報告書作成用柱状図
(H26年12月)

申請書用柱状図

H27-B-1

コア観察カードの仮ワープロ変換

報告書作成用柱状図
(H26年9月)

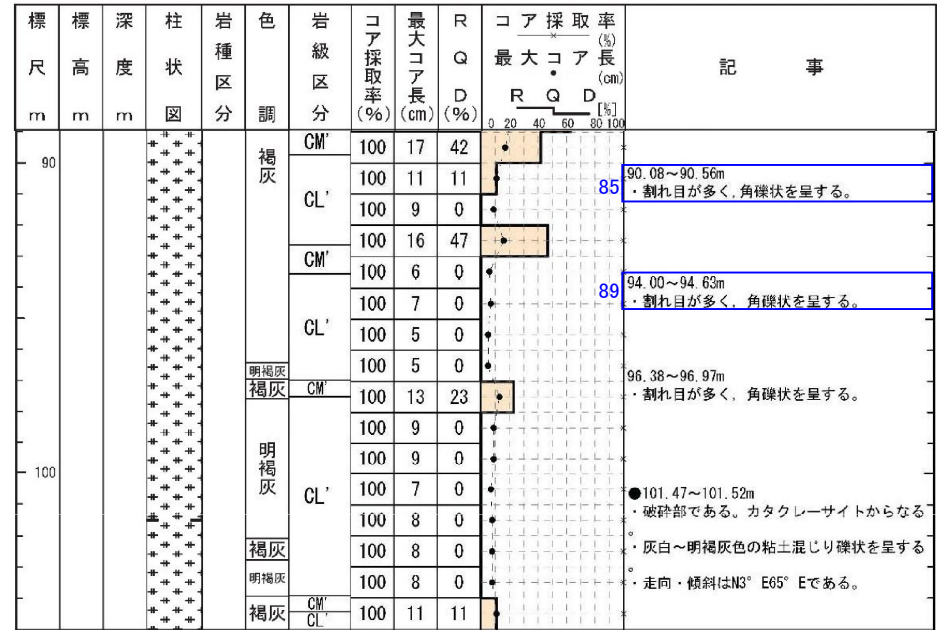
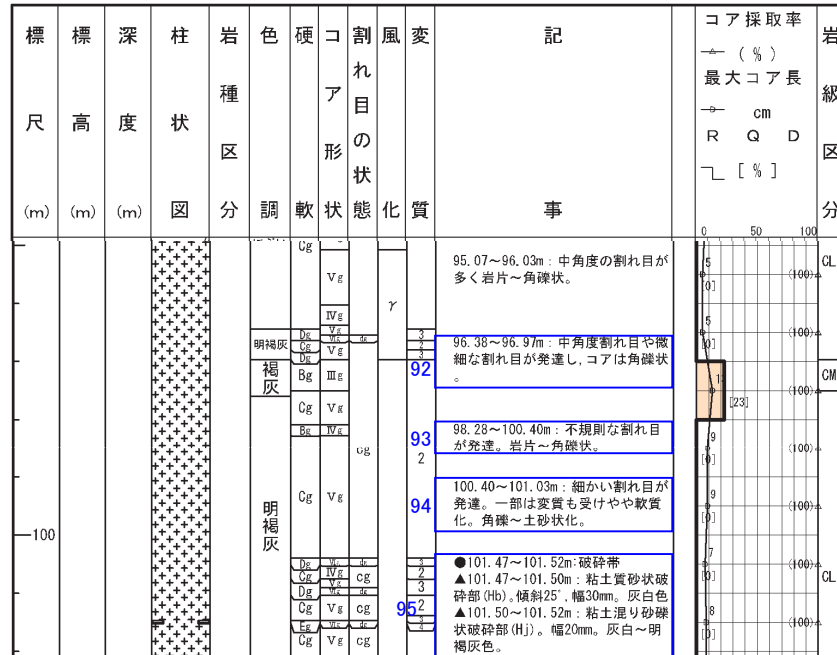
記事	報告書作成用柱状図 (H26年9月) ⇒ 申請書用柱状図
85	・“コア形状”欄に基づき角礫状と記載。
86, 87	・割れ目の発達の程度については、RQD、最大コア長、岩級区分で示しているため削除。 ・割れ目沿いの鉱物の晶出については、補足的なものであるため削除。
88	・割れ目の発達の程度については、RQD、最大コア長、岩級区分で示しているため削除。
89	・“コア形状”欄に基づき角礫状と記載。
90	・砂質粘土を挟在するが、連続性や直線性に乏しいことから削除。
91	・割れ目の発達の程度については、RQD、最大コア長、岩級区分で示しているため削除。

報告書作成用柱状図 (H26年9月)

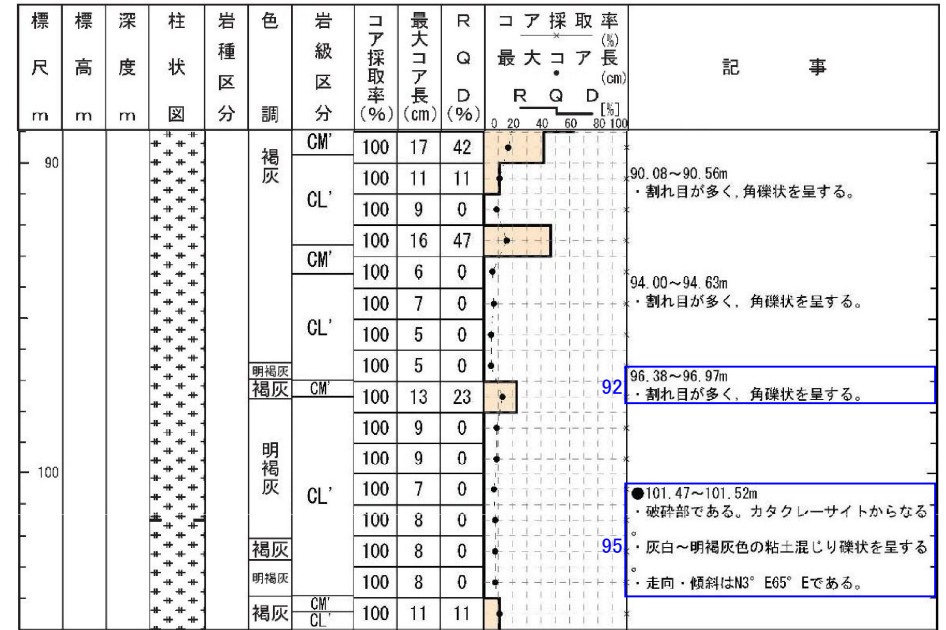
記事	報告書作成用柱状図(H26年9月)⇒申請書用柱状図
92	・“コア形状”欄に基づき角礫状と記載。
93	・割れ目の発達程度については、RQD、最大コア長、岩級区分で示しているため削除。
94	・割れ目の発達、変質程度については、RQD、最大コア長、岩級区分で示しているため削除。
95	<ul style="list-style-type: none"> ・カタクレーサイト主体であると判断したことから、カタクレーサイトからなると記載。 ・粒度として「粘土質砂状」の記載漏れ。※1 ・粒度、色調については、申請前までに別途行っていた、地盤安定解析用の物性値設定を目的とした破砕部の再観察の結果に基づき記載。 ・ポアホールテレビの解析結果による最新活動面の走向・傾斜を記載。 ・破砕部の見かけの傾斜については、補足的なものであるため削除。

報告書作成用柱状図
(H26年9月)

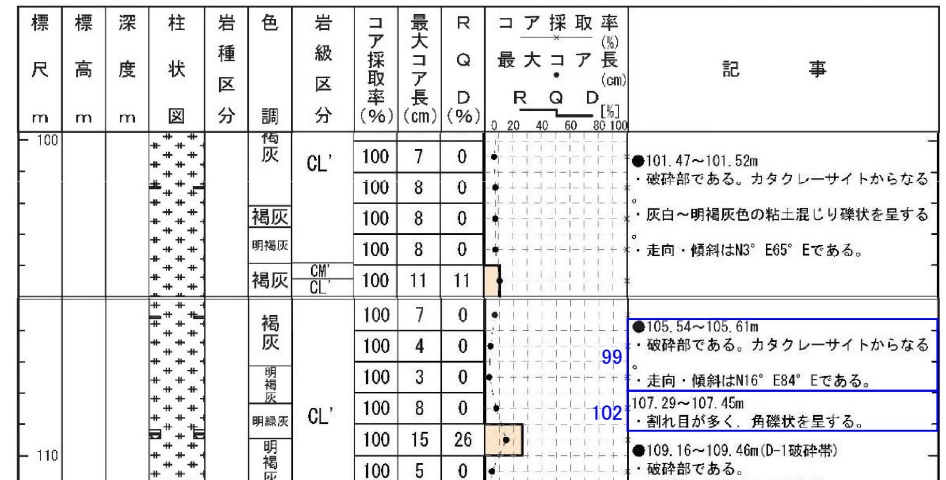
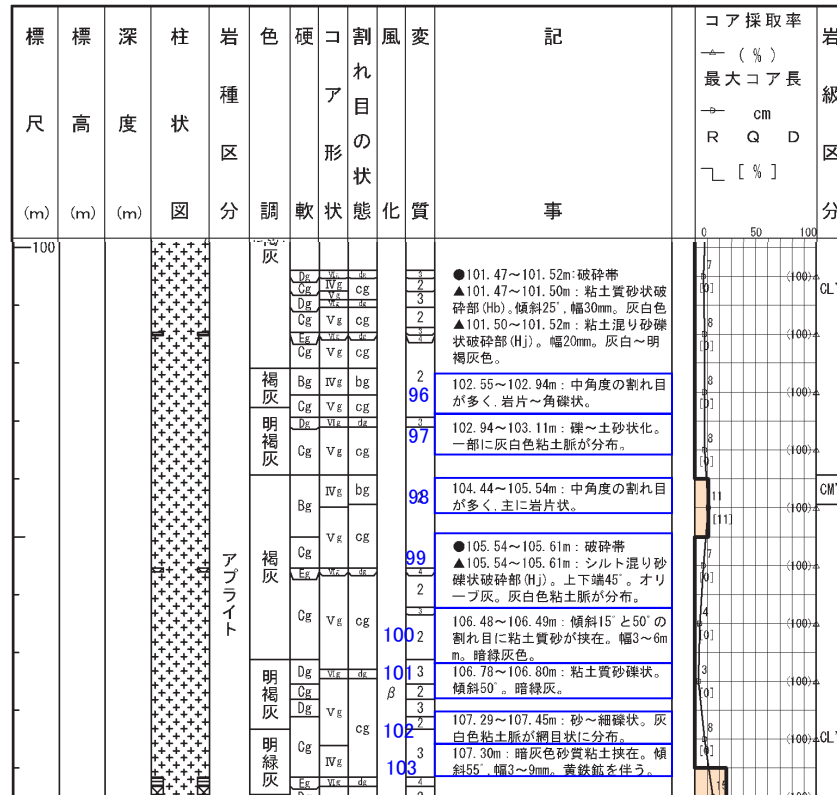
記事	報告書作成用柱状図(H26年9月)⇒申請書用柱状図
96	・割れ目の発達程度については、RQD、最大コア長、岩級区分で示しているため削除。
97	・礫～土砂状を呈し一部に粘土を含むが、系統的でなく、連続性や直線性に乏しいことから削除。
98	・割れ目の発達程度については、RQD、最大コア長、岩級区分で示しているため削除。
99	・カタクレーサイト主体であると判断したことから、カタクレーサイトからなること記載。 ・オリブ灰色のシルト混り砂礫状を呈するの記載漏れ。 ^{※1} ・ポアホールテレビの解析結果による最新活動面の走向・傾斜を記載。 ・破碎部の見かけの傾斜については、補足的なものであるため削除。
100	・粘土質砂を挟在するが、連続性や直線性に乏しいことから削除。
101	・粘土質砂礫状を呈するが、連続性や直線性に乏しく、周囲の岩盤に劣化が認められないことから削除。
102	・“コア形状”欄に基づき角礫状と記載。 ・一部に粘土を挟在するが、系統的でなく、連続性や直線性に乏しいことから削除。
103	・粘土を挟在するが、周囲の岩盤に劣化が認められないことから削除。

報告書作成用柱状図
(H26年9月)

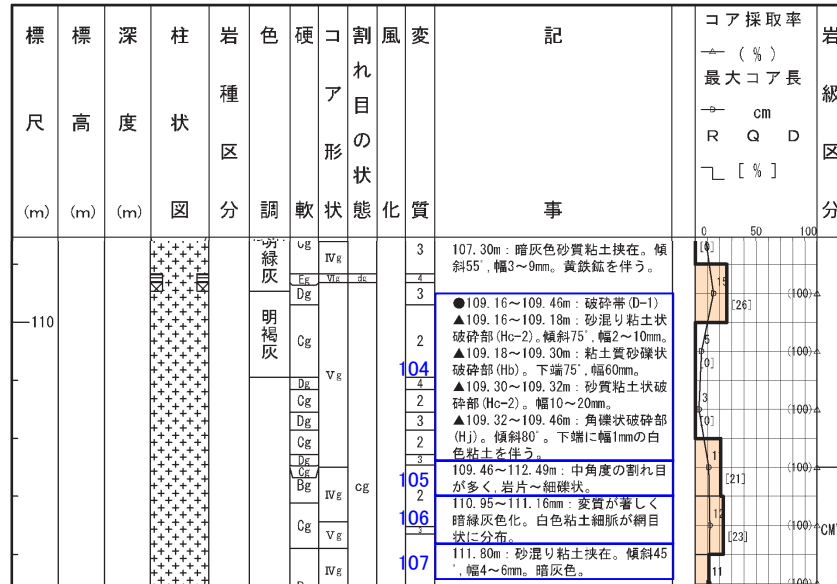
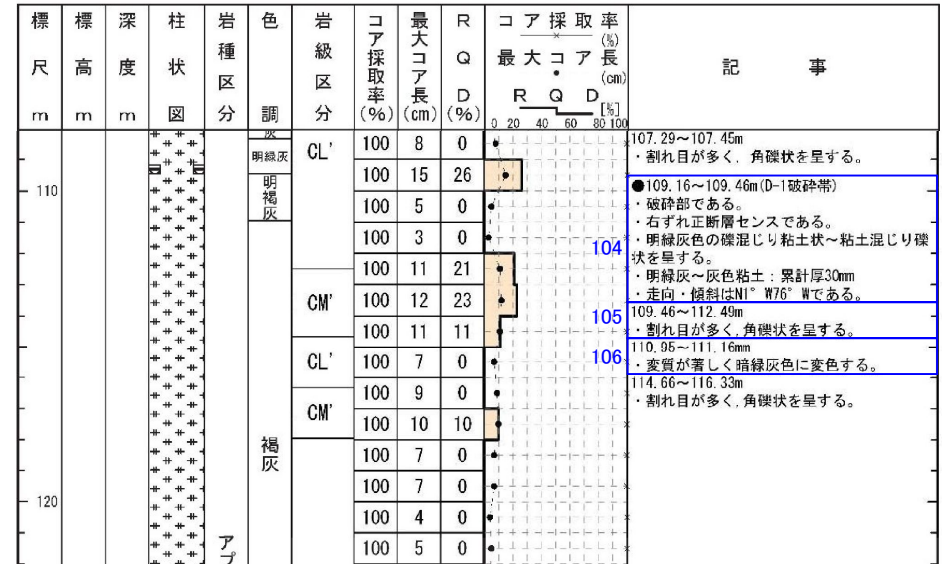
記事	報告書作成用柱状図(H26年9月)⇒申請書用柱状図
104	<ul style="list-style-type: none"> 薄片観察の結果で得られた最新活動面の変位センスを記載。 破砕部の深度、粒度、色調、粘土の累計幅について、申請前までに別途行っていた、地盤安定解析用の物性値設定を目的とした破砕部の再観察の結果に基づき記載。 ポアホールテレビの解析結果による最新活動面の走向・傾斜を記載。 破砕部の見かけの傾斜については、補足的なものであるため削除。
105	<ul style="list-style-type: none"> “コア形状”欄に基づき角礫状と記載。
106	<ul style="list-style-type: none"> “コア形状”欄に基づき角礫状と記載。 一部に粘土を含むが、系統的でなく、連続性や直線性に乏しいことから削除。 110.95~111.16mmは110.95~111.16mの誤り。※2
107	<ul style="list-style-type: none"> 砂混り粘土を挟在するが、周囲の岩盤に劣化が認められないことから削除。

報告書作成用柱状図
(H26年9月)

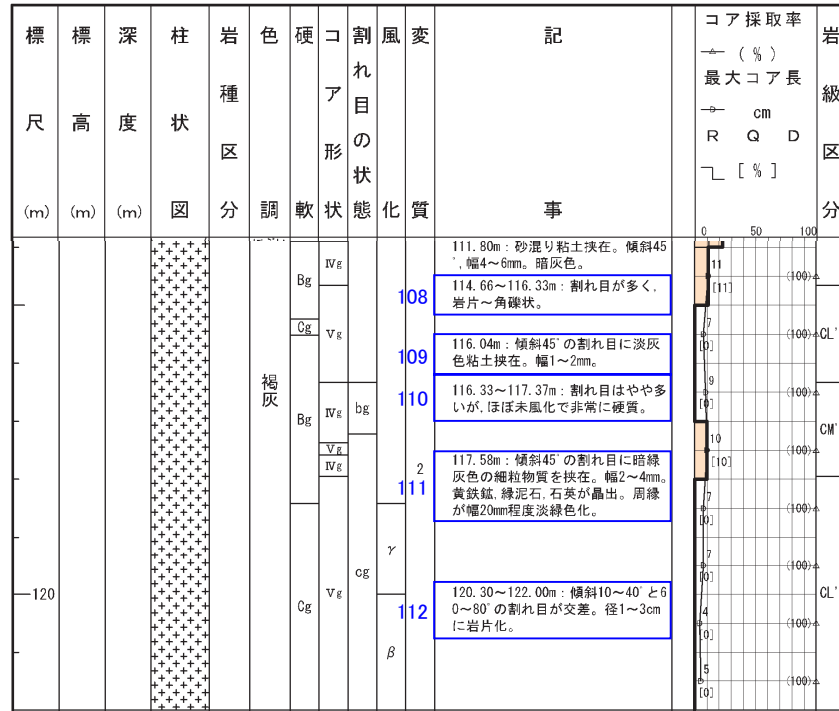
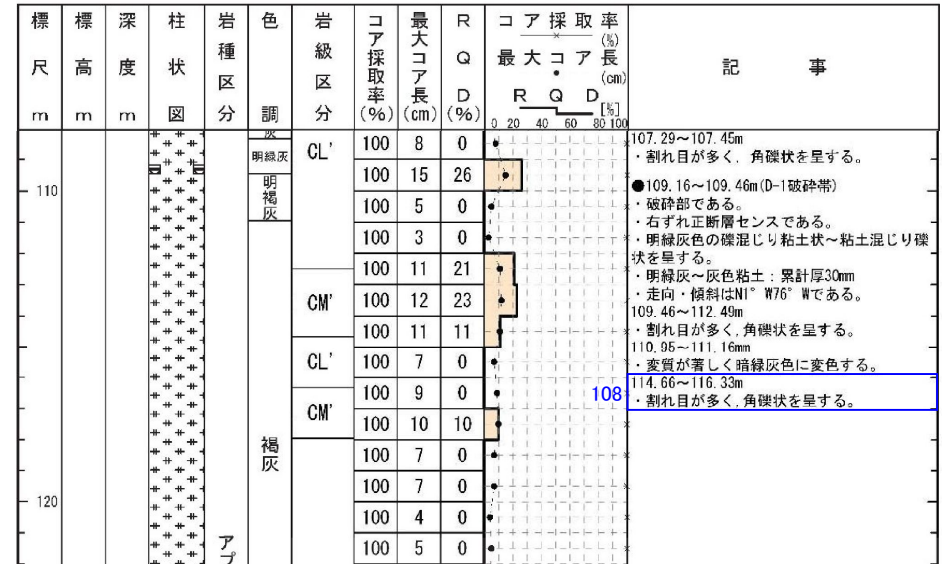
記事	報告書作成用柱状図(H26年9月)⇒申請書用柱状図
108	・“コア形状”欄に基づき角礫状と記載。
109	・粘土を挟在するが、周囲の岩盤に劣化が認められないことから削除。
110	・硬軟や割れ目の発達については、RQD、最大コア長、岩級区分で示しているため削除。
111	・細粒物質を挟在するが、周囲の岩盤に劣化が認められないことから削除。 ・割れ目沿いの鉱物晶出、変色については、補足的なものであるため削除。
112	・割れ目の発達については、RQD、最大コア長、岩級区分で示しているため削除。

報告書作成用柱状図
(H26年9月)

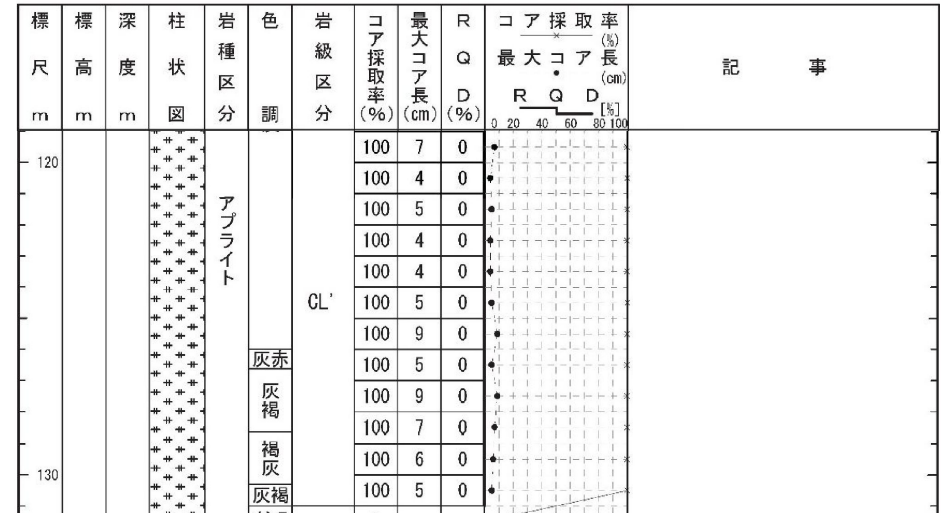
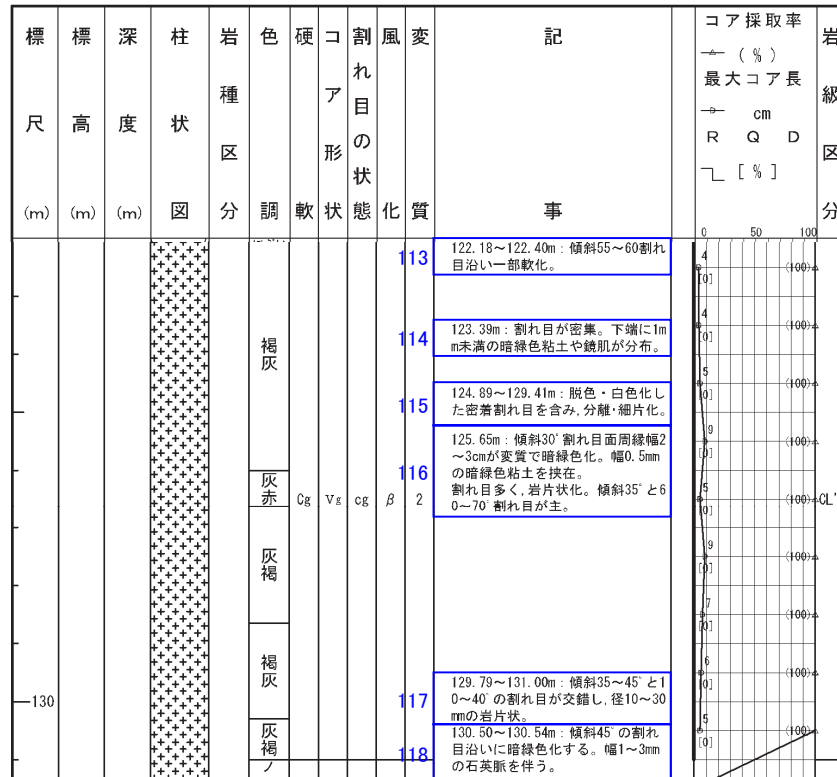
記事	報告書作成用柱状図(H26年9月)⇒申請書用柱状図
113	・割れ目沿いに軟質化しているが、連続性や直線性に乏しいことから削除。
114	・割れ目の発達程度については、RQD、最大コア長、岩級区分で示しているため削除。 ・一部で粘土や鏡肌を伴うが、周囲の岩盤に劣化が認められないことから削除。
115	・変色については、補足的なものであるため削除。 ・割れ目の発達程度については、RQD、最大コア長、岩級区分で示しているため削除。
116	・割れ目の発達、変質の程度については、RQD、最大コア長、岩級区分で示しているため削除。 ・割れ目沿いの変色については、補足的なものであるため削除。 ・割れ目が発達し粘土を挟在するが、周囲の岩盤に劣化が認められないことから削除。
117	・割れ目の発達程度については、RQD、最大コア長、岩級区分で示しているため削除。
118	・割れ目沿いの変色や鉱物脈については、補足的なものであるため削除。

報告書作成用柱状図
(H26年9月)

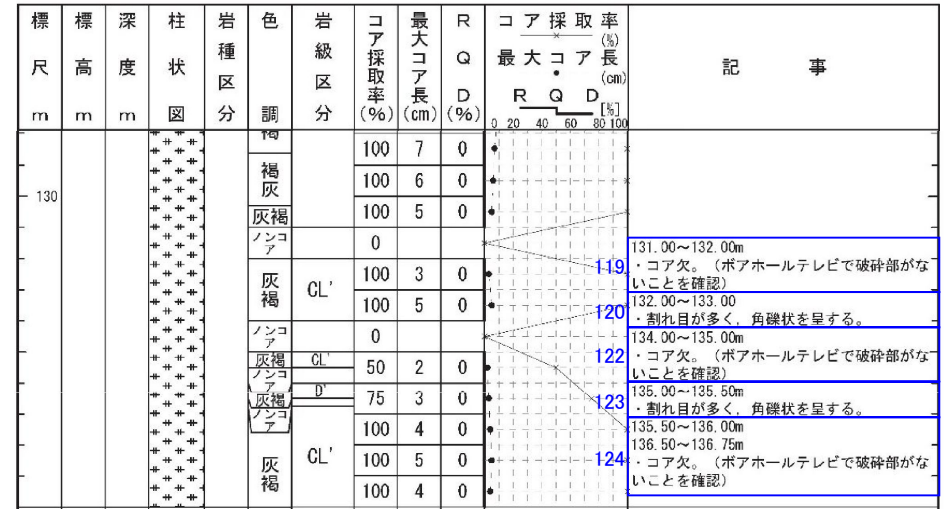
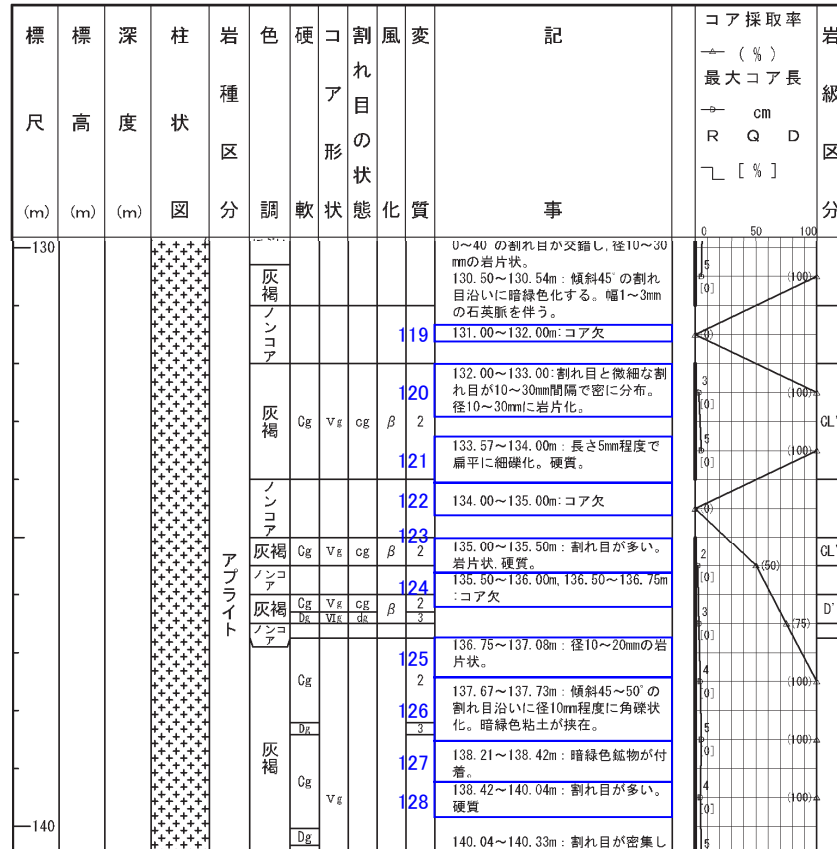
記事	報告書作成用柱状図(H26年9月)⇒申請書用柱状図
119	・ポアホールテレビの解析結果を踏まえ、破砕部がないことを確認と記載。
120	・“コア形状”欄に基づき角礫状と記載。 ・132.00~133.00は132.00~133.00mの誤り。※2
121	・細礫化しているが、掘削時の機械割れと判断し削除。
122	・ポアホールテレビの解析結果を踏まえ、破砕部がないことを確認と記載。
123	・“コア形状”欄に基づき角礫状と記載。
124	・ポアホールテレビの解析結果を踏まえ、破砕部がないことを確認と記載。
125	・割れ目の発達程度については、RQD、最大コア長、岩級区分で示しているため削除。
126	・割れ目の発達程度については、RQD、最大コア長、岩級区分で示しているため削除。 ・割れ目沿いに角礫状粘土を挟在するが、周囲の岩盤に劣化が認められないことから削除。
127	・鉱物の晶出については、補足的なものであるため削除。
128	・硬軟や割れ目の発達程度については、RQD、最大コア長、岩級区分で示しているため削除。

報告書作成用柱状図
(H26年9月)

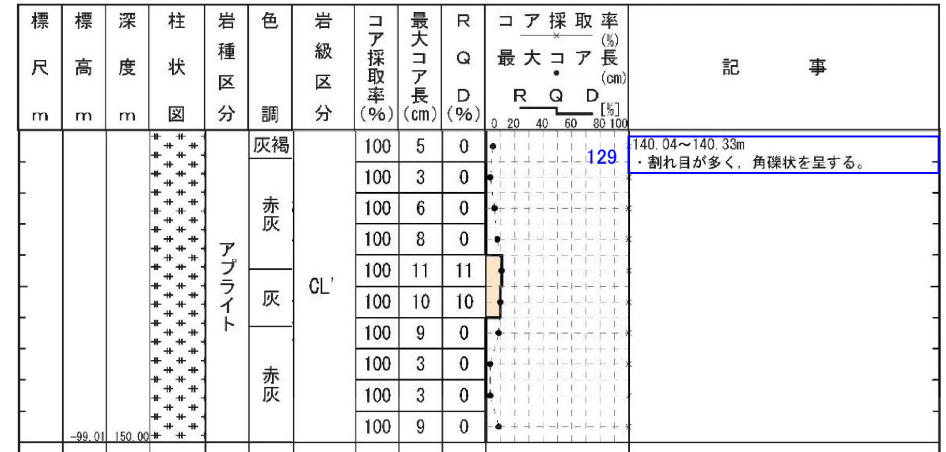
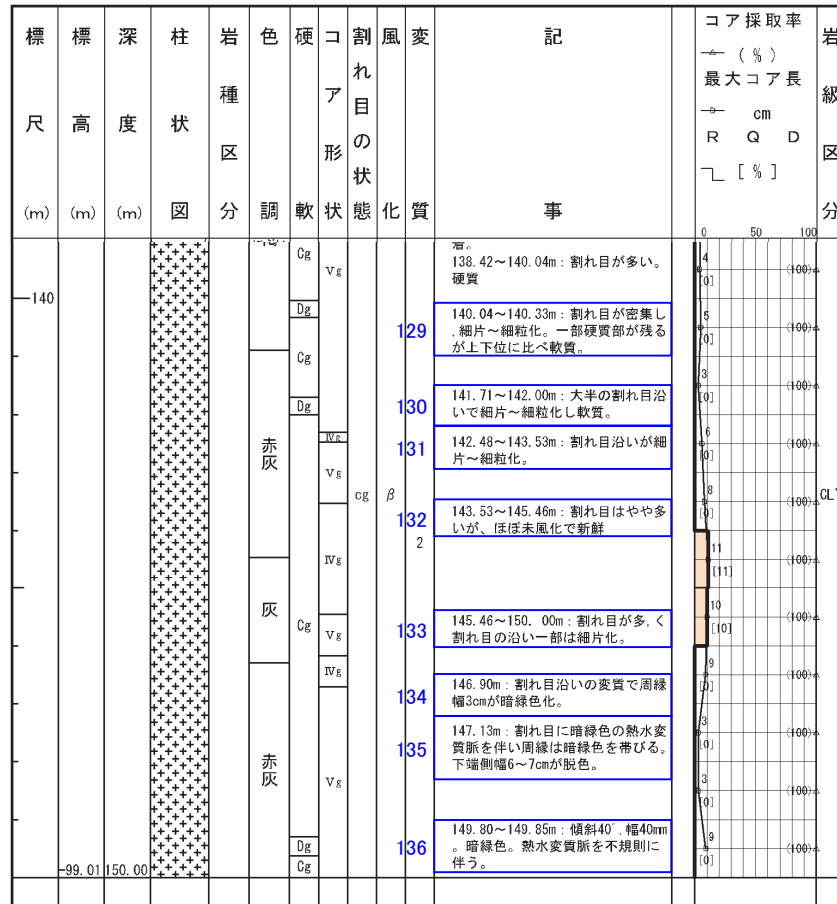
記事	報告書作成用柱状図(H26年9月)⇒申請書用柱状図
129	・硬軟については、岩級区分に含めて示しているため削除。 ・“コア形状”欄に基づき角礫状と記載。
130	・割れ目沿いで細片~細粒化しているが、掘削時の機械割れと判断し削除。 ・硬軟については、岩級区分に含めて示しているため削除。
131	・割れ目沿いで細片~細粒化しているが、掘削時の機械割れと判断し削除。
132	・割れ目の発達程度については、RQD, 最大コア長, 岩級区分で示しているため削除。
133	・割れ目の発達程度については、RQD, 最大コア長, 岩級区分で示しているため削除。
134	・割れ目沿いの変色については、補足的なものであるため削除。
135	・熱水変質脈を伴うが、変色部やその周囲の岩盤に劣化が認められないことから削除。
136	・熱水変質脈を伴うが、変色部の周囲の岩盤に劣化が認められないことから削除。

コア観察カード (H27年8月)

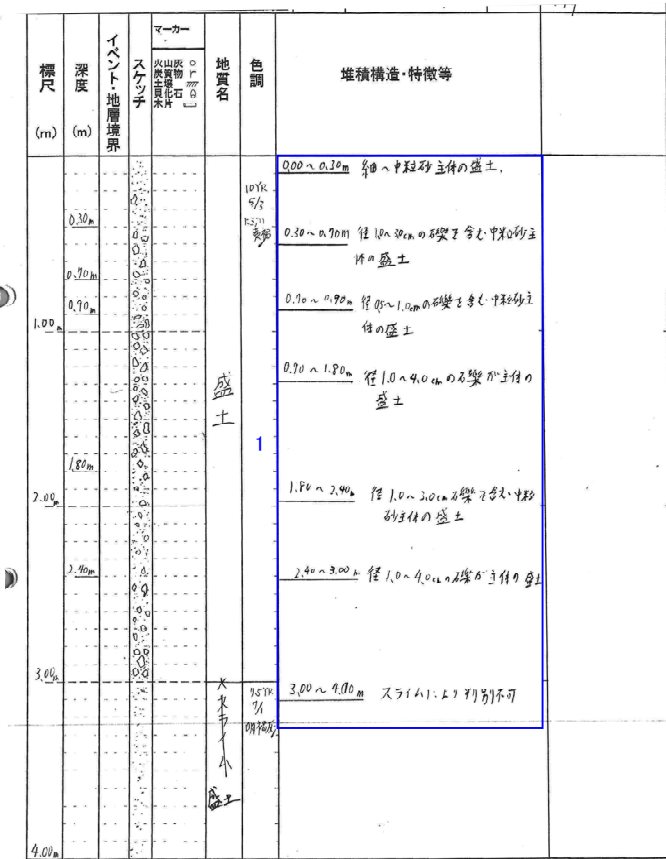
記事	コア観察カード(H27年8月)⇒申請書用柱状図
1, 2	・堆積物の記載は、盛土、砂礫等の性状を示すこととし、“地質名”欄に対応した層相名を記載。

コア観察カード (H27年8月)

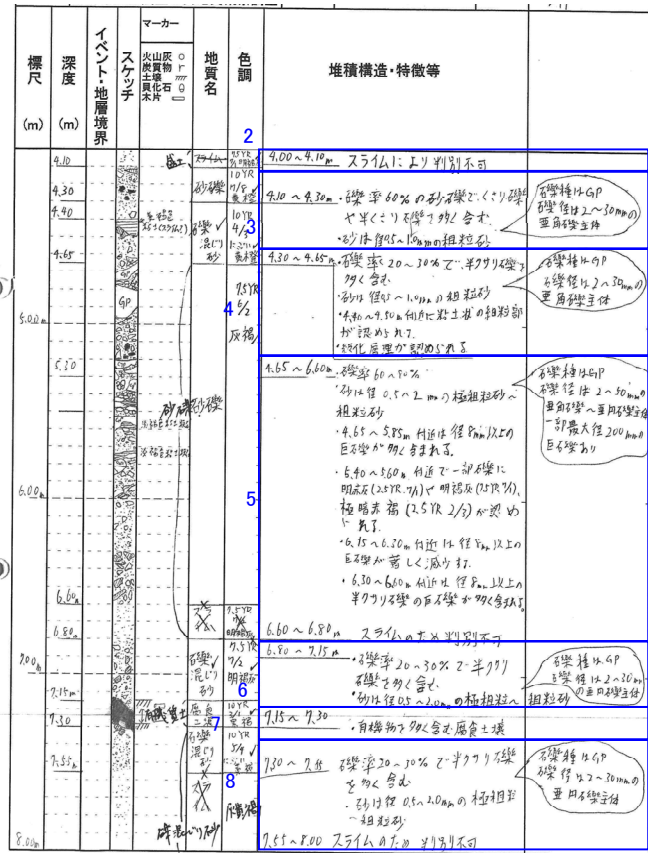
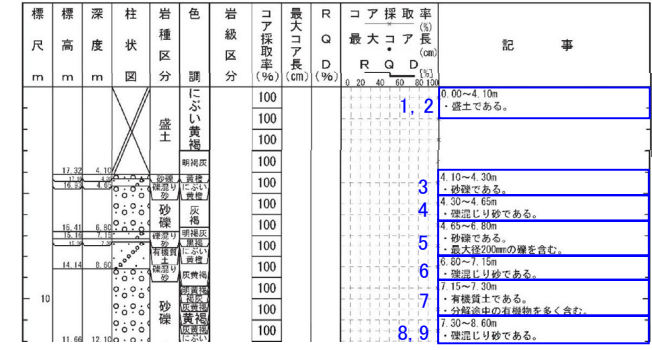
記事	コア観察カード(H27年8月)⇒申請書用柱状図
1, 2	・堆積物の記載は、盛土、砂礫等の性状を示すこととし、“地質名”欄に対応した層相名を記載。
3	・堆積物の記載は、盛土、砂礫等の性状を示すこととし、“地質名”欄に対応した層相名を記載。
4	・堆積物の記載は、盛土、砂礫等の性状を示すこととし、“地質名”欄に対応した層相名を記載。
5	・堆積物の記載は、盛土、砂礫等の性状を示すこととし、“地質名”欄に対応した層相名を記載。 ・周囲に比べ含まれる礫が大きく、目立つことから、礫の特徴として、最大礫径を記載。
6	・堆積物の記載は、盛土、砂礫等の性状を示すこととし、“地質名”欄に対応した層相名を記載。
7	・堆積物の記載は、盛土、砂礫等の性状を示すこととし、“地質名”欄に対応した層相名を記載。 ・周囲との違いが見かけ上顕著ではないため、周囲と区別できる特徴として、分解途中の有機物を多く含むことを記載。 ・表現の見直し(有機物を多く含む腐植土壌→分解途中の有機物を多く含む)
8, 9	・堆積物の記載は、盛土、砂礫等の性状を示すこととし、“地質名”欄に対応した層相名を記載。

コア観察カード
(H27年8月)

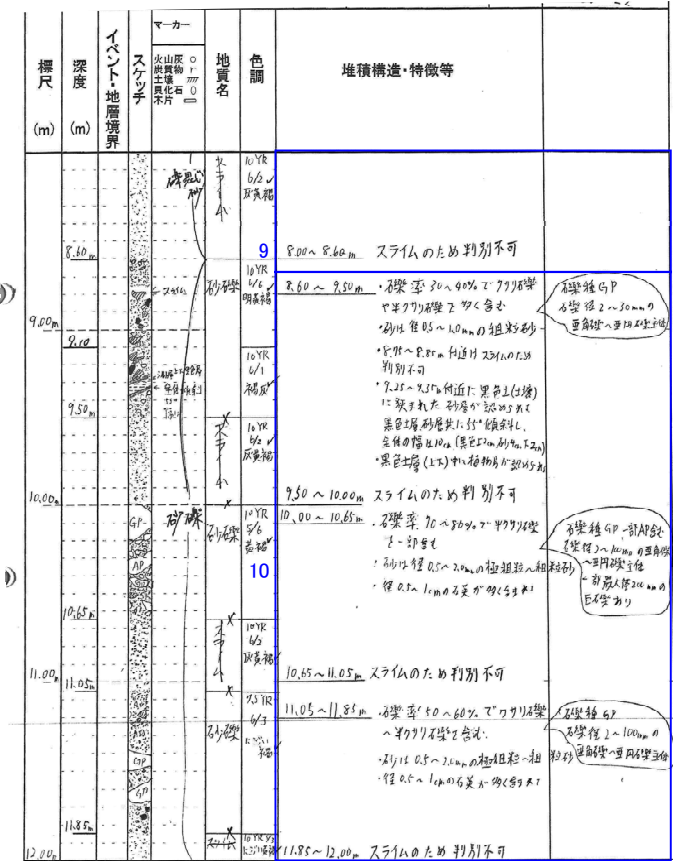
記事	コア観察カード(H27年8月)⇒申請書用柱状図
9	・堆積物の記載は、盛土、砂礫等の性状を示すこととし、“地質名”欄に対応した層相名を記載。
10, 11	・堆積物の記載は、盛土、砂礫等の性状を示すこととし、“地質名”欄に対応した層相名を記載。 ・区間内で特異な色調を示し、目立つことから、有機質土の薄層について記載。
